COMUNE DI GENOVA

DCC-2022-58 **CDS 26/2021 CONFERENZA DI SERVIZI DECISORIA IN FORMA SEMPLIFICATA MODALITÀ ASINCRONA DI CUI ALL'ARTICOLO 14 – COMMA 2 - DELLA LEGGE 241/90 E S. M. E I. PER L'APPROVAZIONE DEL "PROGETTO DEFINITIVO DELLA RIMESSA DI GAVETTE, FACENTE PARTE DELL'INTERVENTO DEGLI ASSI DI FORZA PER IL TRASPORTO PUBBLICO LOCALE. AGGIORNAMENTO DEL PUC VIGENTE ED AVVIO DELLE PROCEDURE COMPORTANTI DICHIARAZIONE DI PUBBLICA UTILITÀ ED URGENZA DELLE OPERE AI SENSI DEL D.P.R. N. 327/2001. PARERE DEL COMUNE DI GENOVA.**

CDS 26/2021 CONFERENZA DI SERVIZI DECISORIA IN FORMA SEMPLIFICATA MODALITÀ ASINCRONA DI CUI ALL'ARTICOLO 14 – COMMA 2 - DELLA LEGGE 241/90 E S. M. E I. PER L'APPROVAZIONE DEL "PROGETTO DEFINITIVO DELLA RIMESSA DI GAVETTE, FACENTE PARTE DELL'INTERVENTO DEGLI ASSI DI FORZA PER IL TRASPORTO PUBBLICO LOCALE.

PARERE DEL COMUNE DI GENOVA.

Planimetria generale GAVETTE
Scala 1:1.000

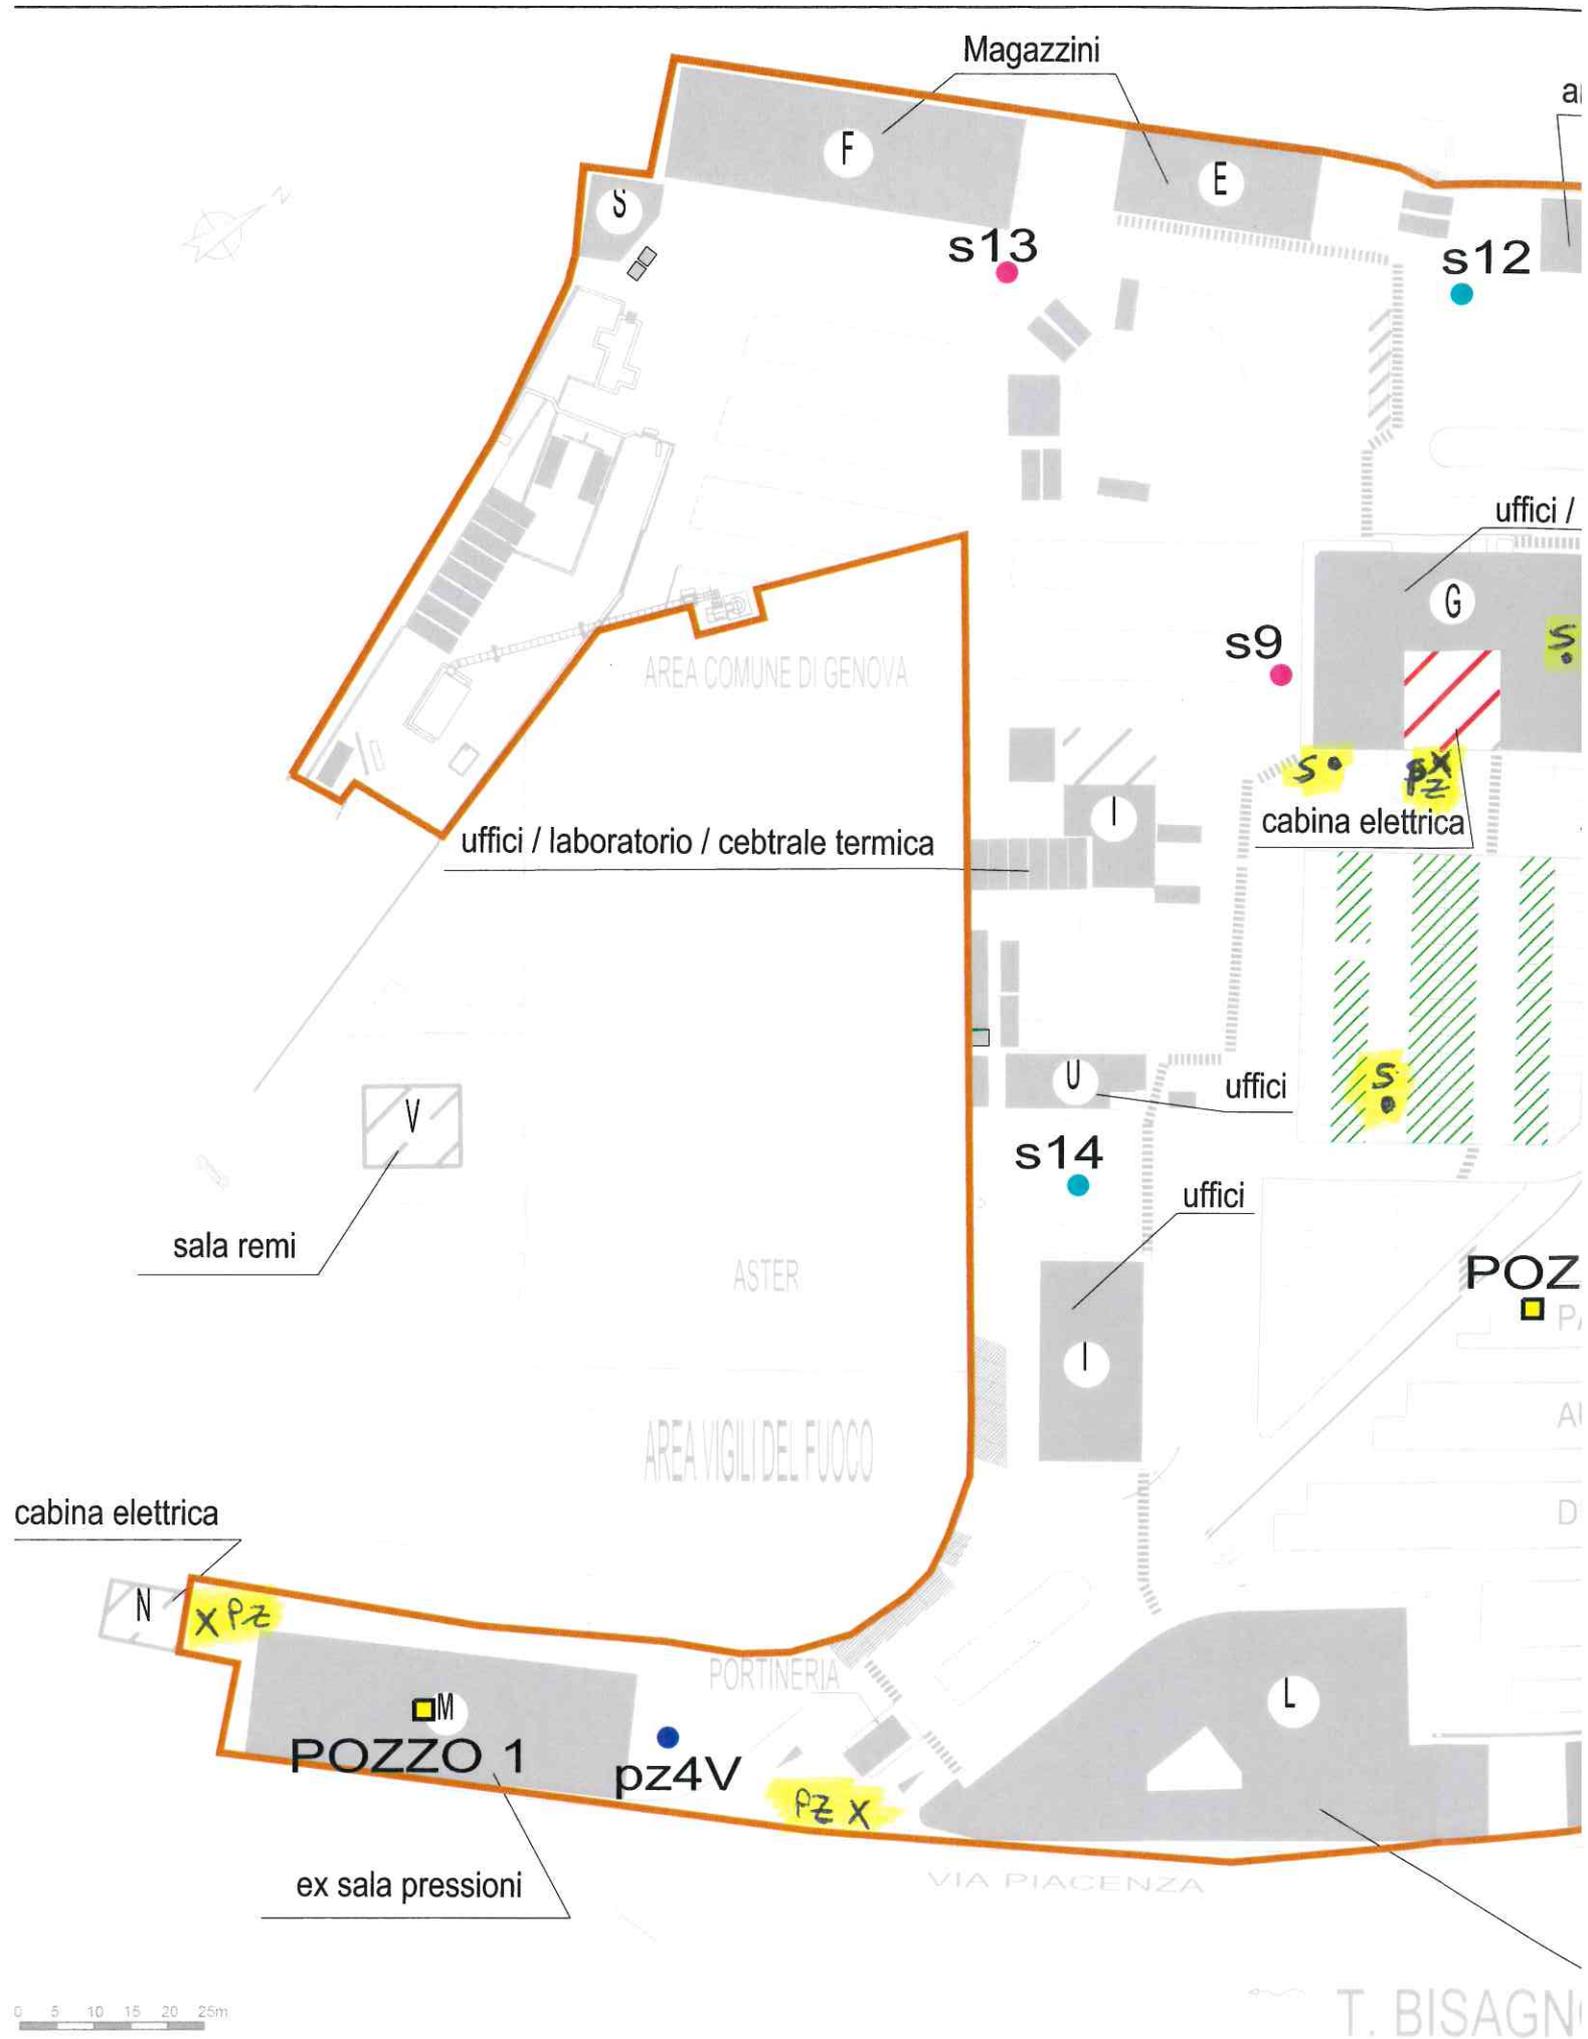
2.il piano di indagini proposto dovrà essere integrato mediante l'effettuazione di ulteriori indagini nelle seguenti aree, come evidenziato in giallo nelle planimetrie allegate alla presente relazione:

a.area già interessata dalle indagini nel 2018 mediante la realizzazione di tre sondaggi, anziché due (S3 e S5), di cui due piezometri; si allega quale parte integrante una planimetria con la proposta di ARPAL; S3 verrà mantenuto poiché non viene richiesto il sondaggio segnato nella parte orientale dell'officina;

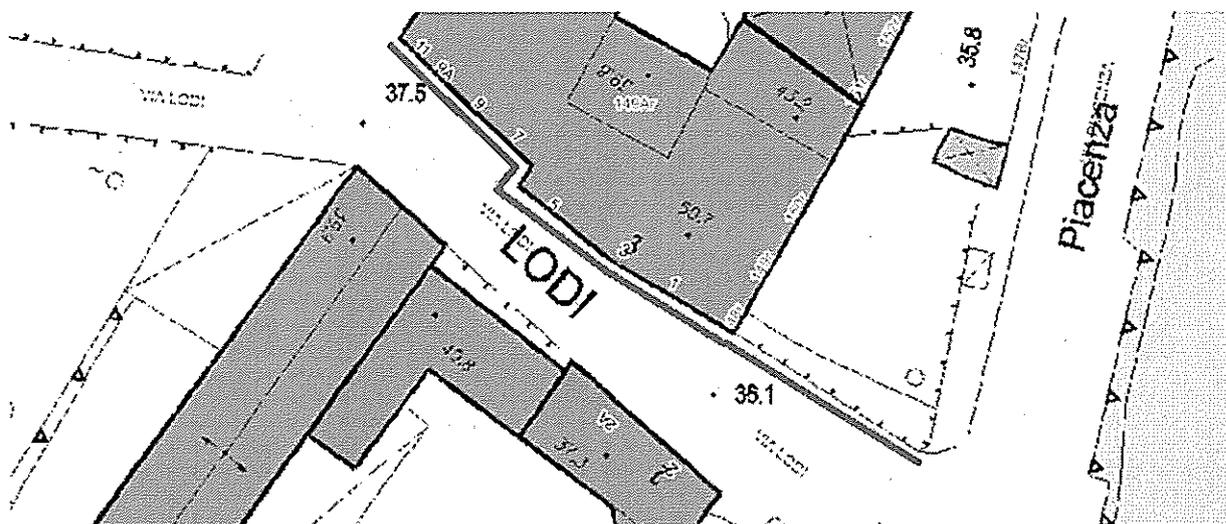
- rilevato infine che i fabbricati esistenti in via Lodi, dal civico 1 al civico 11, hanno accesso diretto alla carreggiata, si chiede di valutare, al fine di garantire il transito pedonale in sicurezza, la realizzazione di un nuovo marciapiede nel tratto evidenziato in rosso nella planimetria che segue:

Stralcio P.U.C. vigente - Sistema dei Servizi Pubblici (SIS-S)

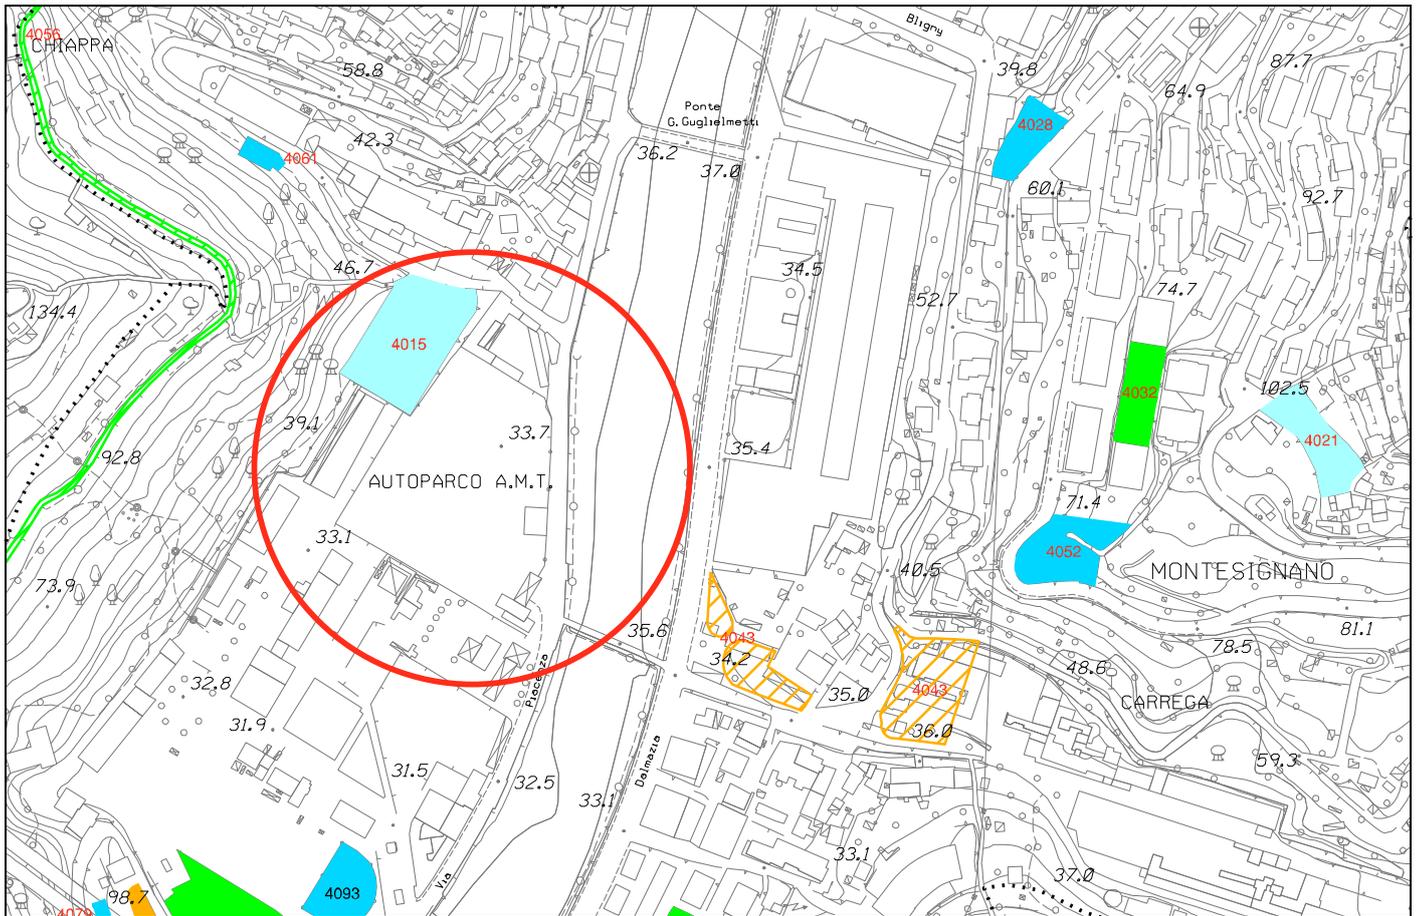
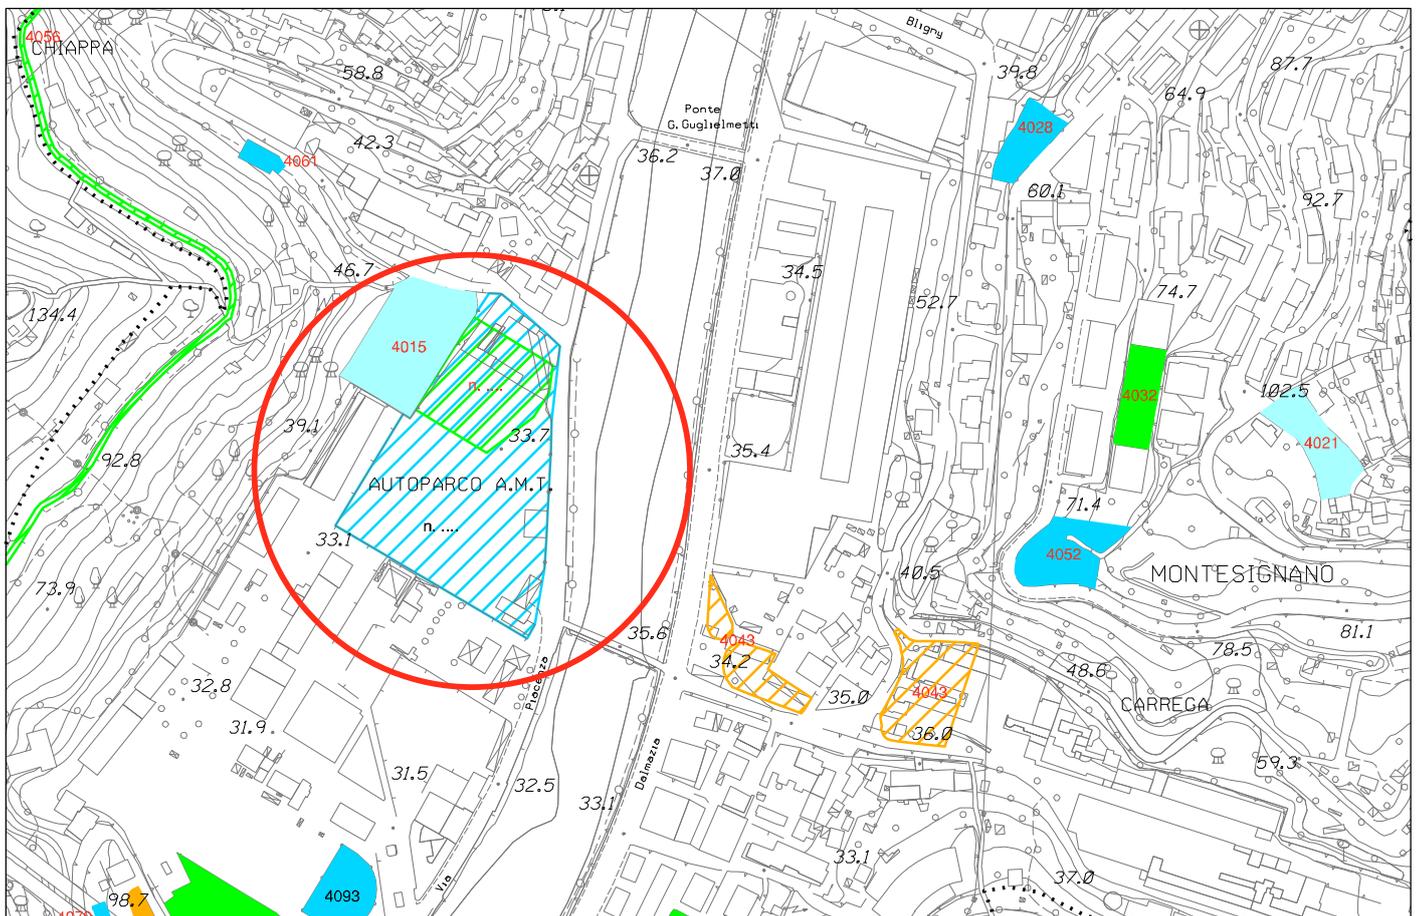
In considerazione di tutto quanto sopra espresso, al fine di soddisfare quanto richiesto dal suddetto D.P.R. 327/2001, per quanto le opere siano conformi alla disciplina urbanistica, si ritiene necessaria la modifica del Piano Urbanistico Comunale vigente che individui, nell'apposita tavola n. 29 del Sistema dei Servizi Pubblici il perimetro dell'intervento al fine di imprimere la previsione dell'opera pubblica sul Piano Urbanistico Comunale. Tale individuazione determina la creazione di un servizio di *interesse comune di previsione*, relativo all'intera area d'intervento costituente la nuova autorimessa di trasporto pubblico e di un servizio di *verde pubblico gioco sport e spazi pubblici attrezzati di previsione*, relativo alla porzione di copertura sistemata a verde e campi da gioco, come da stralci cartografici allegati.
